### Additif 127: Règlement n° 128

#### Amendement 1

Complément 1 à la version originale du Règlement – Date d'entrée en vigueur: 3 novembre 2013

**Prescriptions uniformes concernant l'homologation des sources lumineuses à diodes électroluminescentes (DEL) destinées à être utilisées dans les feux de signalisation homologués des véhicules à moteur et de leurs remorques**

Figure 1

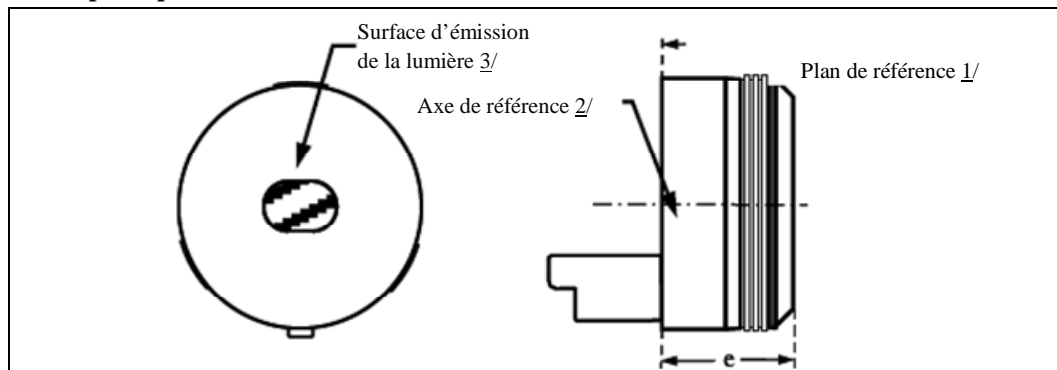
Ajouter de nouvelles feuilles, comme suit (voir les pages suivantes):

Les dessins ont pour seul but d'illustrer les principales dimensions (en mm) de la source lumineuse à DEL.

Figure 3

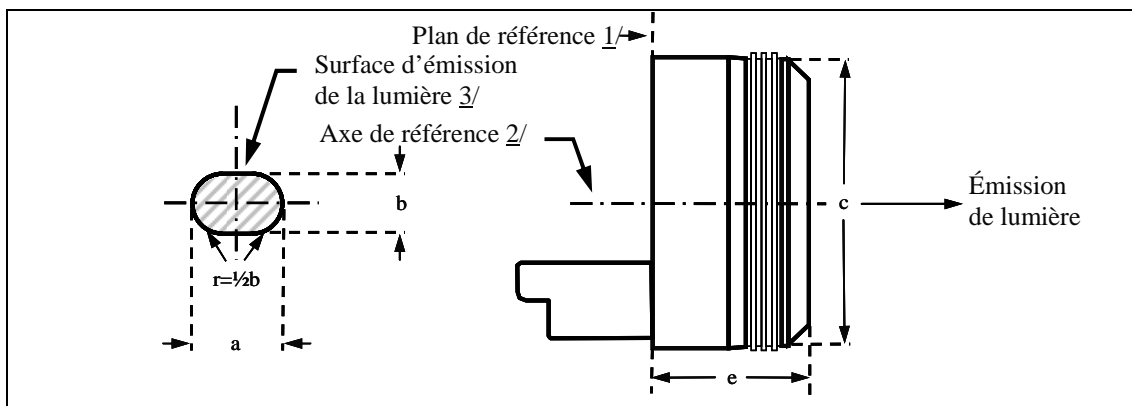
Le présent essai vise à déterminer si la surface d'émission de la lumière de la source lumineuse à DEL est positionnée correctement par rapport à l'axe de référence et au plan de référence.

Pour contrôler la position et les dimensions telles qu'elles sont définies au tableau 2, on utilise un gabarit de positionnement (fig. 3). Le dessin de gauche montre la vue en projection le long de l'axe de référence avec un angle d'ouverture de  $\pm 40^\circ$ , tandis que celui de droite indique la position du plan et de l'axe de référence. Les dimensions doivent être déterminées par les moyens appropriés.

Dimensions en mm	<i>e</i>	<i>a</i>	<i>b</i>	<i>c</i>
Sources lumineuses à DEL de fabrication courante	$26,4 \pm 0,2$	$14,5 + 0/-2,5$	$10,1 + 0/-1,5$	$\text{Ø } 50,00 + 0,10/-0$
Source lumineuse étalon à DEL	$26,4 \pm 0,1$	$14,5 + 0/-2,5$	$10,1 + 0/-1,5$	$\text{Ø } 50,05 + 0,05/-0$

Figure 4

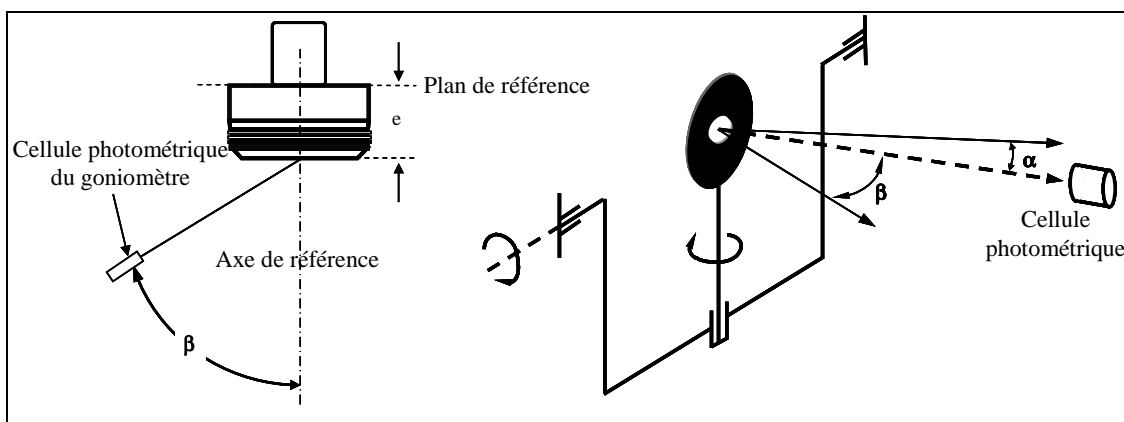
La source lumineuse est montée sur une plaque au moyen des bornes de montage correspondantes. La plaque est montée sur le plateau du goniomètre au moyen d'une patte de fixation, de manière que l'axe de référence de la source lumineuse soit dans l'alignement de l'un des axes de rotation du goniomètre. Le réglage de mesure correspondant est décrit à la figure 4.

Figure 5

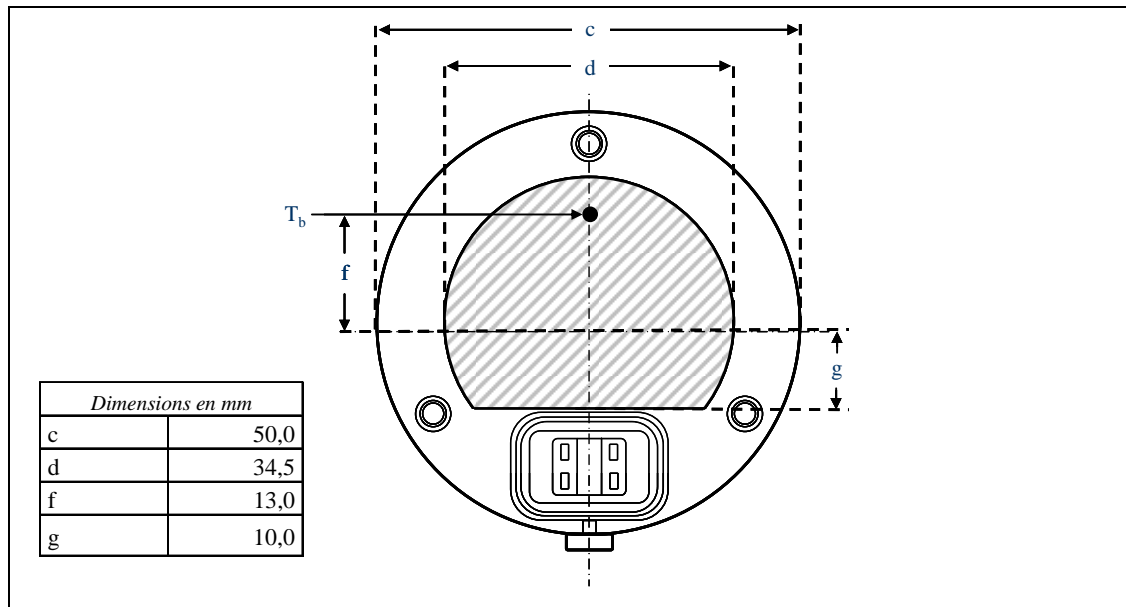
La zone de contact thermique LW2 se trouve dans le plan de référence (zone hachurée de la figure 5); elle est décrite en détail dans la publication 60061 de la CEI, comme indiqué dans le tableau 1 de la feuille LW2/1. Elle doit être fixée à un dissipateur thermique ou un système de gestion thermique approprié.

Le flux lumineux indiqué au tableau 1 doit être obtenu une fois que la température de base  $T_b$  mesurée à l'emplacement indiqué dans la figure 5 est stabilisée.

Vue arrière: zone de contact thermique et emplacement du point  $T_b$  sur l'axe de symétrie vertical, à une distance  $f$  du centre
